令03原機（速材）003

## 核燃料物質使用変更許可申請書

名 称 国立研究開発法人日本原子力研究開発機構  
住 所 茨城県那珂郡東海村大字舟石川765番地1  
代表者の氏名 理事長 児玉 敏雄  
事業所の名称 国立研究開発法人日本原子力研究開発機構  
大洗研究所（北地区）  
事業所の住所 茨城県東茨城郡大洗町成田町4002番地

既に許可を受けた大洗研究所（北地区）の核燃料物質使用変更許可申請書について、大洗研究所（北地区）共通編、燃料研究棟（施設番号3）及び安全管理棟（施設番号5）に係る内容を次のとおり変更する。

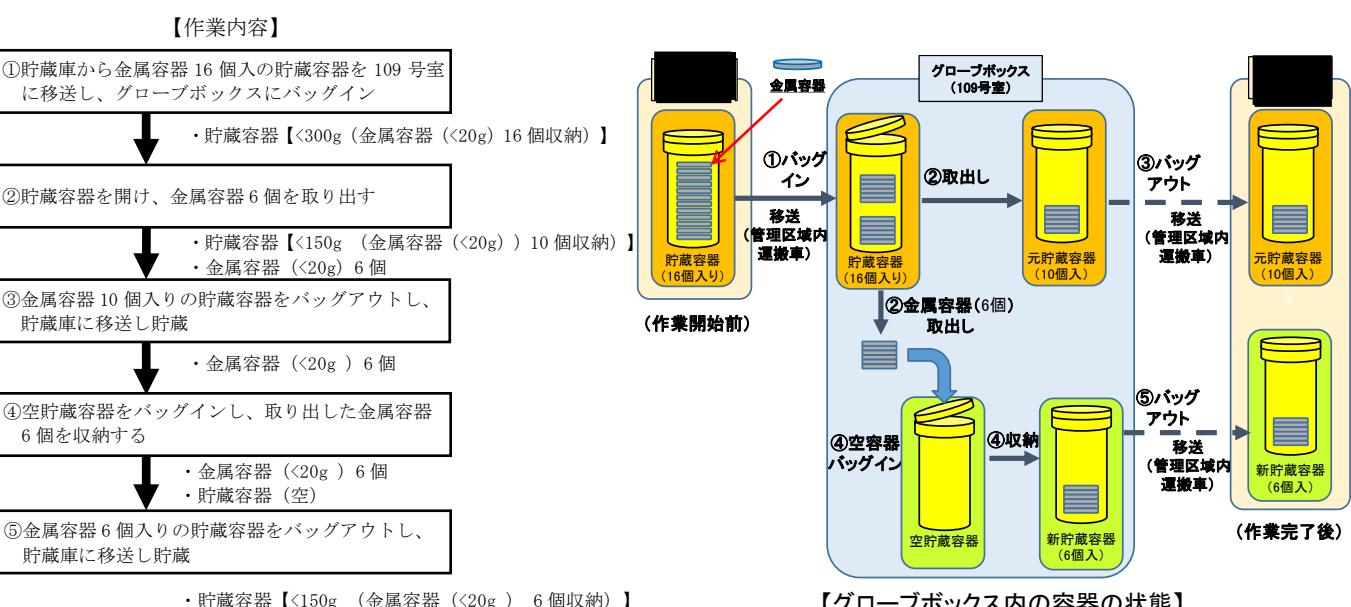
変更前	変更後	変更理由
		設備撤去のため図の見直し

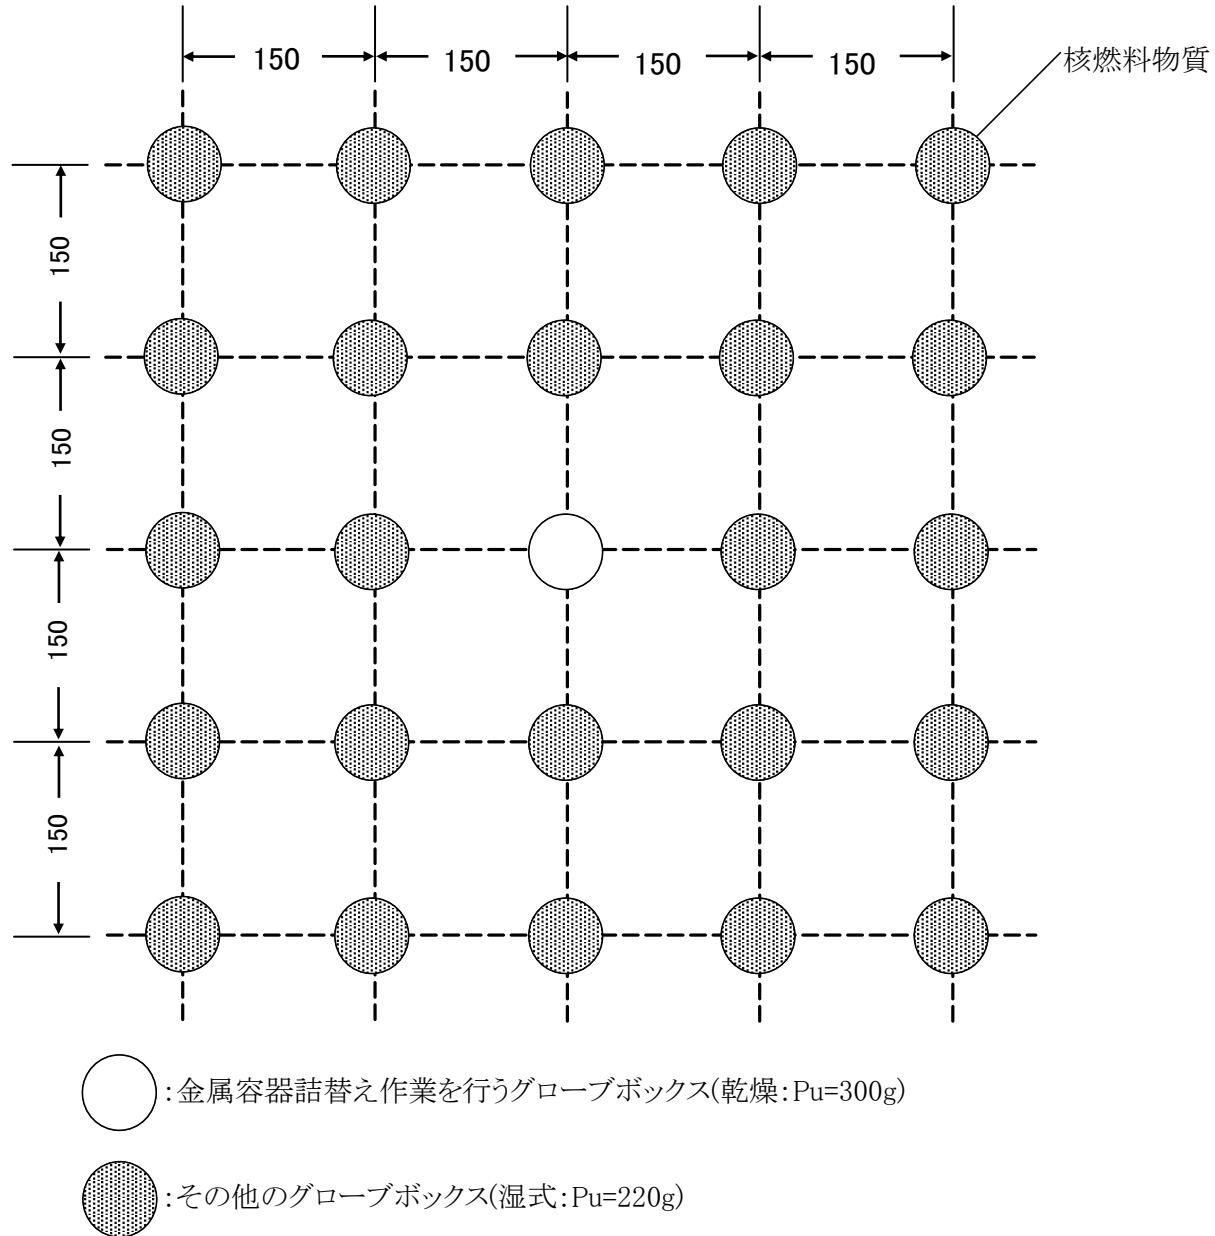
変更前	変更後	変更理由
	<p>2.2 貯蔵容器（1個）の金属容器（小型）詰替え作業手順                  貯蔵容器9個のうち、1個は酸化物原料粉（&lt;20g）を封入した金属容器（小型）が、16個収納されている。グローブボックス内で16個のうち6個の金属容器を取り出し、貯蔵容器をバッグアウトした後、取り出した金属容器を空の貯蔵容器に収納し、バッグアウトする。                  金属容器詰替え作業（小型）のフローを図2に示す。</p> <p><b>【作業内容】</b></p> <p>①貯蔵庫から金属容器16個入りの貯蔵容器を109号室に移送し、グローブボックスにバッグイン                  ・貯蔵容器【&lt;300g（金属容器（&lt;20g）16個収納）】</p> <p>②貯蔵容器を開け、金属容器6個を取り出す                  ・貯蔵容器【&lt;150g（金属容器（&lt;20g））10個収納】                  ・金属容器（&lt;20g）6個</p> <p>③金属容器10個入りの貯蔵容器をバッグアウトし、貯蔵庫に移送し貯蔵                  ・金属容器（&lt;20g）6個</p> <p>④空貯蔵容器をバッグインし、取り出した金属容器6個を収納する                  ・金属容器（&lt;20g）6個                  ・貯蔵容器（空）</p> <p>⑤金属容器6個入りの貯蔵容器をバッグアウトし、貯蔵庫に移送し貯蔵                  ・貯蔵容器【&lt;150g（金属容器（&lt;20g））6個収納】</p> <p><b>【グローブボックス内の容器の状態】</b></p>  <p>図2 金属容器詰替え作業（小型）フロー図</p>	<p>金属容器詰替え作業に係る概要を追加（以下同じ）</p>

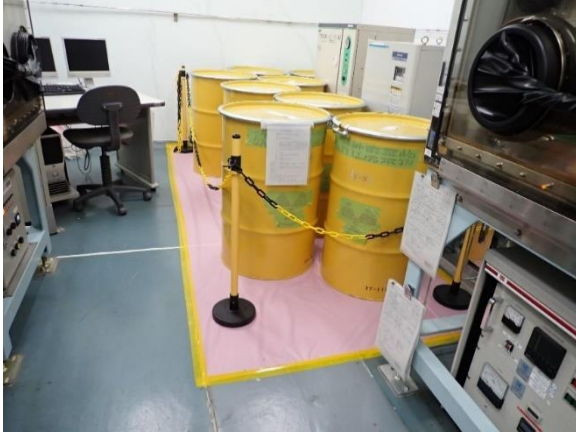
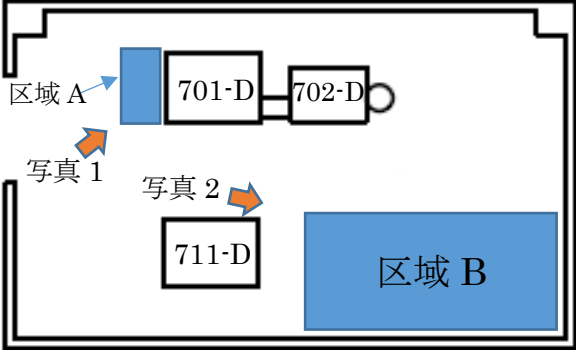
変更前	変更後	変更理由																												
	<p>(1) 貯蔵庫より貯蔵容器を取り出し、移送しグローブボックス (GB) へバッグイン後、金属容器を一部取り出し、貯蔵容器を貯蔵庫へ移送し、貯蔵する。</p> <table border="1"> <thead> <tr> <th>【使用場所】</th> <th>【作業内容】</th> <th>【取扱対象】</th> <th>【安全対策】</th> </tr> </thead> <tbody> <tr> <td>■</td> <td>・ 貯蔵容器の取出し、移送 ・ 汚染検査</td> <td>・ 貯蔵容器</td> <td>・ 遮蔽・被ばく ・ 臨界 全面マスク 質量管理、管理区域内運搬車</td> </tr> <tr> <td>911-D GB 109号室</td> <td>・ 貯蔵容器（金属容器入り）のバッグイン ・ 金属容器一部の取出し ・ 貯蔵容器ボルト締付確認、汚染検査 ・ バッグアウト</td> <td>・ 貯蔵容器</td> <td>・ 閉じ込め ・ 被ばく・遮蔽 ・ 臨界 GB 含鉛アクリル樹脂板、 全面マスク 質量管理、管理区域内運搬車</td> </tr> <tr> <td>■</td> <td>・ 移送、貯蔵</td> <td>・ 貯蔵容器</td> <td>・ 臨界 質量管理、管理区域内運搬車</td> </tr> </tbody> </table> <p>(2) 空貯蔵容器を GB へバッグイン後、(1) で取り出した金属容器を貯蔵容器に収納して貯蔵庫へ移送し、貯蔵する。</p> <table border="1"> <thead> <tr> <th>【使用場所】</th> <th>【作業内容】</th> <th>【取扱対象】</th> <th>【安全対策】</th> </tr> </thead> <tbody> <tr> <td>911-D GB 109号室</td> <td>・ 空貯蔵容器のバッグイン ・ 取り出した金属容器の収納 ・ 貯蔵容器ボルト締付確認、汚染検査 ・ バッグアウト</td> <td>・ 貯蔵容器</td> <td>・ 閉じ込め ・ 遮蔽・被ばく ・ 臨界 GB 含鉛アクリル樹脂板、 全面マスク 質量管理、管理区域内運搬車</td> </tr> <tr> <td>■</td> <td>・ 移送、貯蔵</td> <td>・ 貯蔵容器</td> <td>・ 臨界 質量管理、管理区域内運搬車</td> </tr> </tbody> </table> <p style="text-align: center;">図 4 金属容器詰替え作業の作業内容及び安全対策</p> <p>4. 金属容器詰替え作業の安全対策</p> <p>金属容器詰替え作業中は、以下の臨界防止の措置を講ずる。</p> <p>使用場所である 109 号室内でその他の核燃料物質を使用しない。また、貯蔵容器を 911-D グローブボックス（乾燥系）で取り扱うことから、水を取り扱わない。</p> <p>911-D グローブボックスにバッグインする貯蔵容器は、空容器を含め 1 容器のみ取り扱う。</p> <p>また、外部及び内部被ばくの防止の措置については、貯蔵容器の開封を 911-D グローブボックス内で行い、貯蔵容器から取り出した金属容器の開封を行わないこととする。</p> <p>特に内部被ばくの防止の措置として貯蔵容器の移送作業、貯蔵容器のバッグイン・バッグアウト作業及び貯蔵容器内の金属容器を詰め替える作業の全てにおいて、作業者は全面マスクを着用する。</p>	【使用場所】	【作業内容】	【取扱対象】	【安全対策】	■	・ 貯蔵容器の取出し、移送 ・ 汚染検査	・ 貯蔵容器	・ 遮蔽・被ばく ・ 臨界 全面マスク 質量管理、管理区域内運搬車	911-D GB 109号室	・ 貯蔵容器（金属容器入り）のバッグイン ・ 金属容器一部の取出し ・ 貯蔵容器ボルト締付確認、汚染検査 ・ バッグアウト	・ 貯蔵容器	・ 閉じ込め ・ 被ばく・遮蔽 ・ 臨界 GB 含鉛アクリル樹脂板、 全面マスク 質量管理、管理区域内運搬車	■	・ 移送、貯蔵	・ 貯蔵容器	・ 臨界 質量管理、管理区域内運搬車	【使用場所】	【作業内容】	【取扱対象】	【安全対策】	911-D GB 109号室	・ 空貯蔵容器のバッグイン ・ 取り出した金属容器の収納 ・ 貯蔵容器ボルト締付確認、汚染検査 ・ バッグアウト	・ 貯蔵容器	・ 閉じ込め ・ 遮蔽・被ばく ・ 臨界 GB 含鉛アクリル樹脂板、 全面マスク 質量管理、管理区域内運搬車	■	・ 移送、貯蔵	・ 貯蔵容器	・ 臨界 質量管理、管理区域内運搬車	<p>金属容器詰替え作業に係る概要を追加</p>

【使用場所】	【作業内容】	【取扱対象】	【安全対策】																											
■	・ 貯蔵容器の取出し、移送 ・ 汚染検査	・ 貯蔵容器	・ 遮蔽・被ばく ・ 臨界 全面マスク 質量管理、管理区域内運搬車																											
911-D GB 109号室	・ 貯蔵容器（金属容器入り）のバッグイン ・ 金属容器一部の取出し ・ 貯蔵容器ボルト締付確認、汚染検査 ・ バッグアウト	・ 貯蔵容器	・ 閉じ込め ・ 被ばく・遮蔽 ・ 臨界 GB 含鉛アクリル樹脂板、 全面マスク 質量管理、管理区域内運搬車																											
■	・ 移送、貯蔵	・ 貯蔵容器	・ 臨界 質量管理、管理区域内運搬車																											
【使用場所】	【作業内容】	【取扱対象】	【安全対策】																											
911-D GB 109号室	・ 空貯蔵容器のバッグイン ・ 取り出した金属容器の収納 ・ 貯蔵容器ボルト締付確認、汚染検査 ・ バッグアウト	・ 貯蔵容器	・ 閉じ込め ・ 遮蔽・被ばく ・ 臨界 GB 含鉛アクリル樹脂板、 全面マスク 質量管理、管理区域内運搬車																											
■	・ 移送、貯蔵	・ 貯蔵容器	・ 臨界 質量管理、管理区域内運搬車

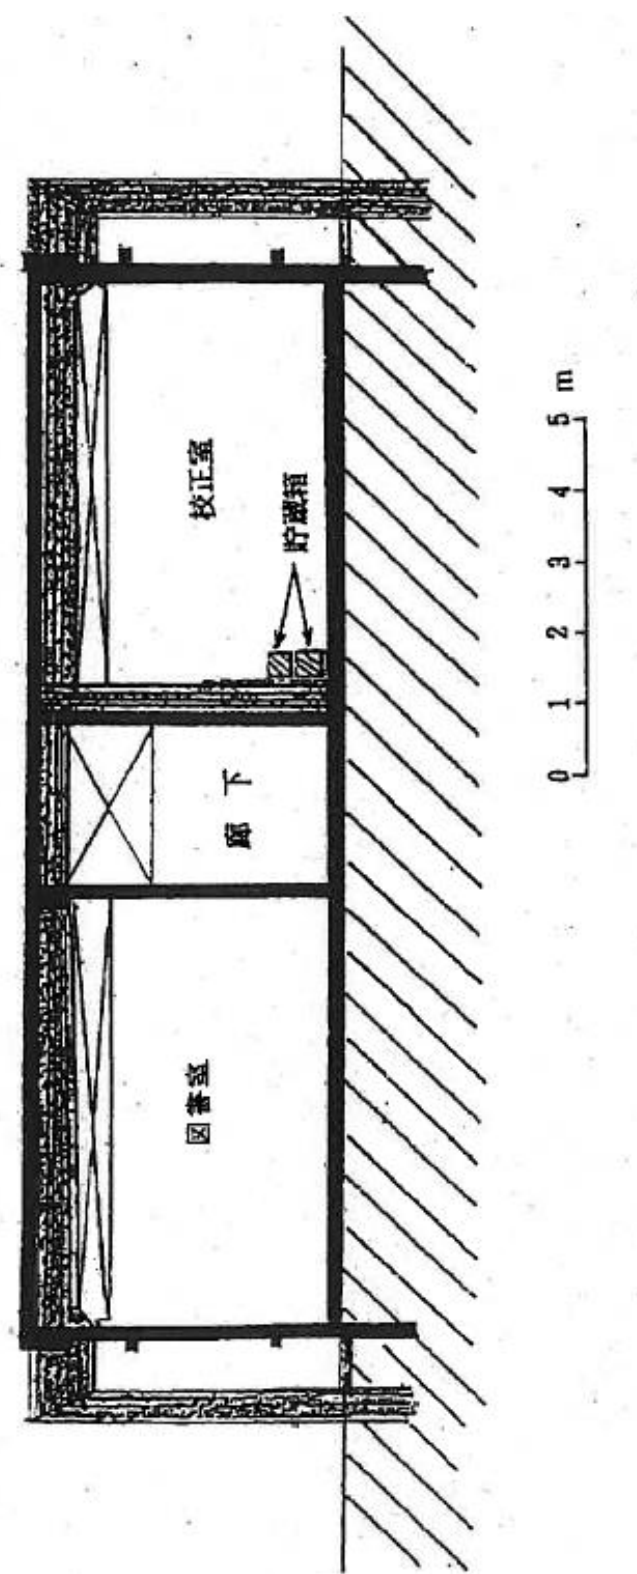
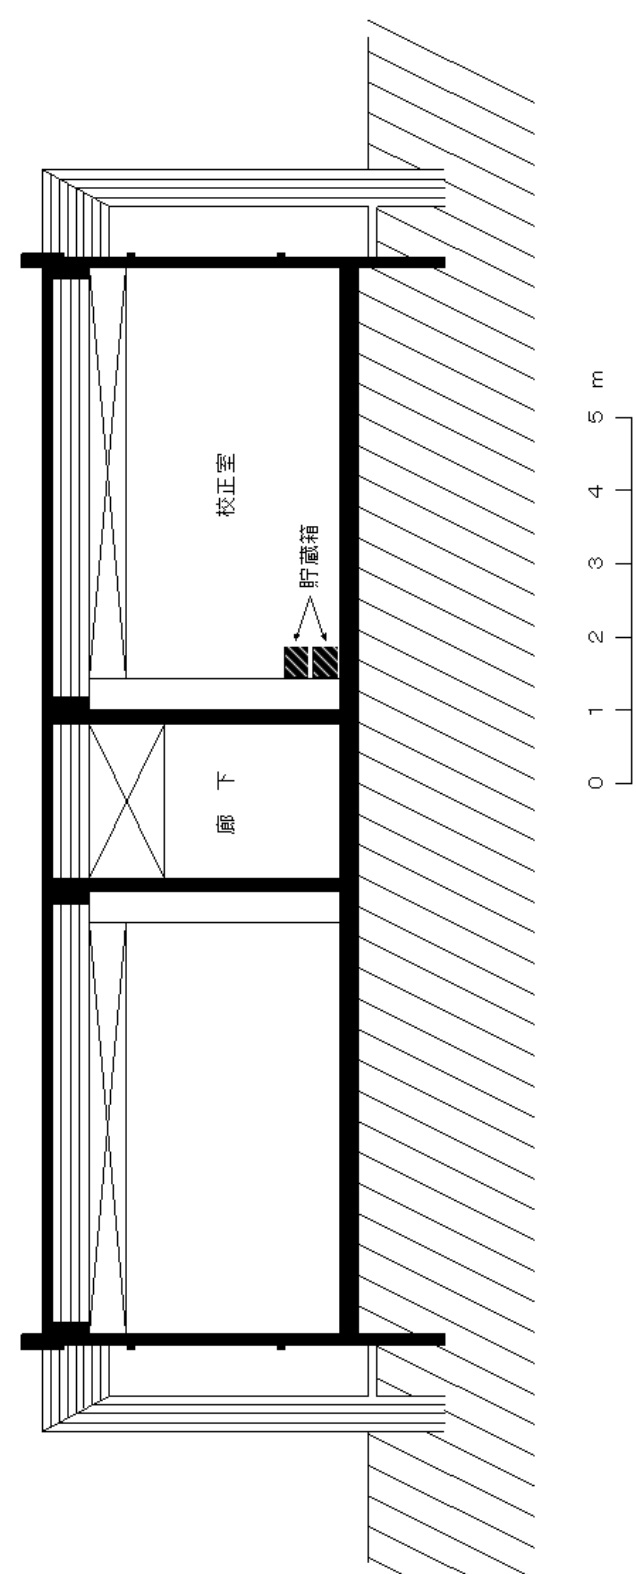
変更前	変更後	備考																								
<p>7.3 使用施設の設備</p> <p>(1) <u>校正室</u> <u>α線用及びβ線用サーベイメータ</u></p> <p>(2) <u>校正準備室</u> <u>α線用及びβ線用サーベイメータ、GM検出器スケーラ、ガスフロー検出器型スケーラ、NaI(Tl)検出器型測定装置</u></p> <p>(3) <u>計測室</u> <u>ZnS検出器型スケーラ、ガスフロー検出器型スケーラ、GM検出器型スケーラ、Ge(Li)半導体検出器型測定装置</u></p> <p>8. 貯蔵施設の位置、構造及び設備</p> <p>8.1 貯蔵施設の位置 <u>安全管理棟で使用する標準線源は、校正室に貯蔵する。</u></p> <p>8.2 貯蔵施設の構造 <u>核燃料物質の使用施設に同じ。</u></p> <p>8.3 貯蔵施設の設備 <u>貯蔵設備としては貯蔵箱2基（鉄製）があり、本貯蔵箱は日本アイソトープ協会より市販されている貯蔵箱Ⅱ型である。本体壁内に耐火充填材を使用し、1,000℃、1時間の加熱試験でも庫内温度は140℃以下の性能を有する。</u></p> <p><u>寸法</u> <u>そとのり</u> <u>巾470 高さ360 奥行405 mm</u> <u>うちのり</u> <u>巾350 高さ180 奥行269 mm</u></p> <p><u>重量</u> <u>60 kg</u></p> <p><u>RI貯蔵箱を第6図に示す。</u></p>	<p>7.3 使用施設の設備</p> <table border="1" data-bbox="1451 270 2493 371"> <thead> <tr> <th>使用設備の名称</th> <th>個数</th> <th>仕様</th> </tr> </thead> <tbody> <tr> <td>放射線管理設備</td> <td>各1</td> <td>サーベイメータ（α線用、β線用）</td> </tr> </tbody> </table> <p>8. 貯蔵施設の位置、構造及び設備</p> <p>8.1 貯蔵施設の位置 <u>貯蔵施設の位置</u> <u>安全管理棟内校正室とする。</u></p> <p>8.2 貯蔵施設の構造</p> <table border="1" data-bbox="1451 732 2493 865"> <thead> <tr> <th>貯蔵施設の名称</th> <th>構造</th> <th>床面積</th> <th>設計仕様</th> </tr> </thead> <tbody> <tr> <td colspan="4"><u>核燃料物質の使用施設に同じ</u></td> </tr> </tbody> </table> <p>8.3 貯蔵施設の設備</p> <table border="1" data-bbox="1451 911 2493 1579"> <thead> <tr> <th>貯蔵設備の名称</th> <th>個数</th> <th>最大 収納量</th> <th>内容物の 物理的・ 化学的性状</th> <th>仕様</th> </tr> </thead> <tbody> <tr> <td><u>校正室 貯蔵箱</u></td> <td><u>2基</u></td> <td><u>安全管理棟の 最大存在量と 同じ</u></td> <td><u>固体</u></td> <td><u>日本アイソトープ協会製 貯蔵箱Ⅱ型 施錠機能付き 耐火性 寸法（高さ）360mm× （巾）470mm×（奥行） 405mm 重量 60kg 第3図及び第4図に貯蔵 箱の位置を、第5図に貯 蔵箱の構造を示す。</u></td> </tr> </tbody> </table>	使用設備の名称	個数	仕様	放射線管理設備	各1	サーベイメータ（α線用、β線用）	貯蔵施設の名称	構造	床面積	設計仕様	<u>核燃料物質の使用施設に同じ</u>				貯蔵設備の名称	個数	最大 収納量	内容物の 物理的・ 化学的性状	仕様	<u>校正室 貯蔵箱</u>	<u>2基</u>	<u>安全管理棟の 最大存在量と 同じ</u>	<u>固体</u>	<u>日本アイソトープ協会製 貯蔵箱Ⅱ型 施錠機能付き 耐火性 寸法（高さ）360mm× （巾）470mm×（奥行） 405mm 重量 60kg 第3図及び第4図に貯蔵 箱の位置を、第5図に貯 蔵箱の構造を示す。</u>	<p>使用場所を校正室のみに変更したため、記載の適正化</p> <p>記載の見直し</p>

使用設備の名称	個数	仕様																								
放射線管理設備	各1	サーベイメータ（α線用、β線用）																								
貯蔵施設の名称	構造	床面積	設計仕様																							
<u>核燃料物質の使用施設に同じ</u>																										
貯蔵設備の名称	個数	最大 収納量	内容物の 物理的・ 化学的性状	仕様																						
<u>校正室 貯蔵箱</u>	<u>2基</u>	<u>安全管理棟の 最大存在量と 同じ</u>	<u>固体</u>	<u>日本アイソトープ協会製 貯蔵箱Ⅱ型 施錠機能付き 耐火性 寸法（高さ）360mm× （巾）470mm×（奥行） 405mm 重量 60kg 第3図及び第4図に貯蔵 箱の位置を、第5図に貯 蔵箱の構造を示す。</u>
